Sammanträdesprotokoll för miljö- och byggnadsnämnden

§ 27

Bygglov, nybyggnad av industrilokal, Nygård 1:1

Diarienummer: MBN 2025-2

Bild 1: Perspektivbild på industrianläggningen där planerad ligninbyggnad illustreras med blå och gul färg. Gul färg representerar byggnadsdel som avviker från detaljplanen.

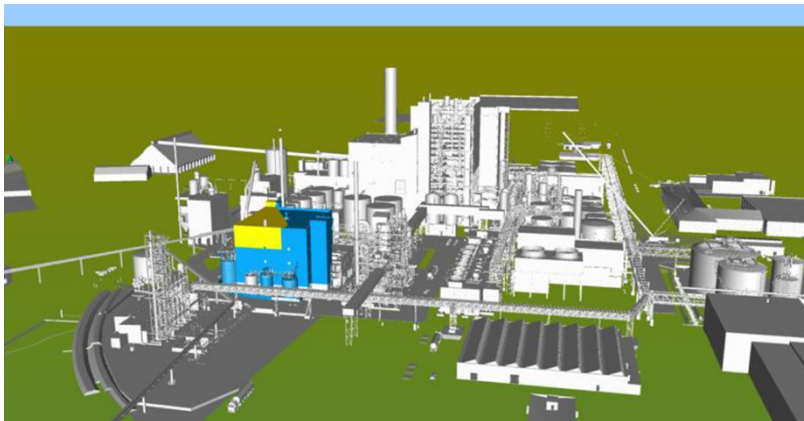
Som framgår av bygglovsansökan placeras ligninanläggningen i ett kluster av för anläggningen viktiga funktioner och byggnader. Högsta byggnaden bakom ligninanläggningen är sodapannan som har en höjd av 84 meter. Det är endast sydöstra hörnet av ligninanläggningen som avviker från detaljplanen, och detta borde kunna hanteras som ett möjligt avsteg från detaljplanen. I yttrandet finns tre bilder som illustrerar avvikelserna, se nedan. Blå byggnad är ligninanläggningen. Gul markering utgör det sydöstra hörnet som avviker mot detaljplanen.

Södra har i sitt yttrande markerat de delar av ligninfabriken som är planenliga med blått. De blå områdena är placerade på områden där detaljplanen tillåter en maximal byggnadshöjd på 75 m respektive 45 m. Södras redovisade byggnadshöjd på dessa områden är 30,3 m och 33,1 m (norra trapphuset), alltså väsentligt lägre.

Delen som är markerad med gult i Södras yttrande är den del som avviker från detaljplanen. Här är den redovisade byggnadshöjden 30,3 m. Det västra trapphuset är något högre 32,8 m. Nämnden anser att avvikelserna är förenliga med detaljplanens syfte som är att möjliggöra byggnation för industriändamål.

När nämnden bedömt avvikelsernas omfattning har hänsyn tagits till befintliga byggnaders storlek och närheten till dem. Industriområdet är stort och delen som avviker mot planen är liten i sammanhanget. Avvikelsen dominerar inte på något sätt. Avvikelsen utgör även en liten del av den sökta åtgärden. Se bifogade illustration från Södras bemötande, bild 1-3.

I förhållande till befintliga byggnaders storlek och åtgärdens omfattning bedömer nämnden att avvikelserna kan betraktas som liten enligt 9 kap. 31b p1. § PBL. Endast en del av byggnaden som avses att byggas avviker från detaljplanen.
